GMINA MIELNO

RZP.271.04.2020

W postępowaniu o udzielenie zamówienia Nr RZP.271.04.2020 pod nazwą: **Budowa centrum przesiadkowego w Mielnie – etap I**, wpłynęły pytania dotyczące SIWZ od Wykonawców. Poniżej przedstawiamy treść pytań wraz z odpowiedziami.

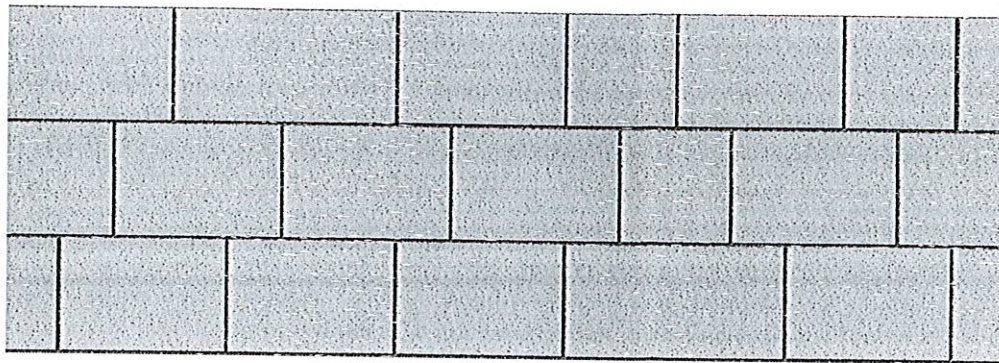
Pytanie 8. Proszę o podanie konkretnego wymiaru płytek chodnikowych, które mają być zastosowane w projekcie.

Odpowiedź: Wymiary kostki betonowej 10x20cm gr.8cm w kolorze szarym oraz w oznaczonych miejscach(zjazdy) w kolorze czerwonym. Wymiary betonowych płyt

*brukowych w rejonie centrum przesiadkowego to 40x40x8cm 60x40x8cm, 80x40x8cm
w kolorze szarym, projektowany układ:*
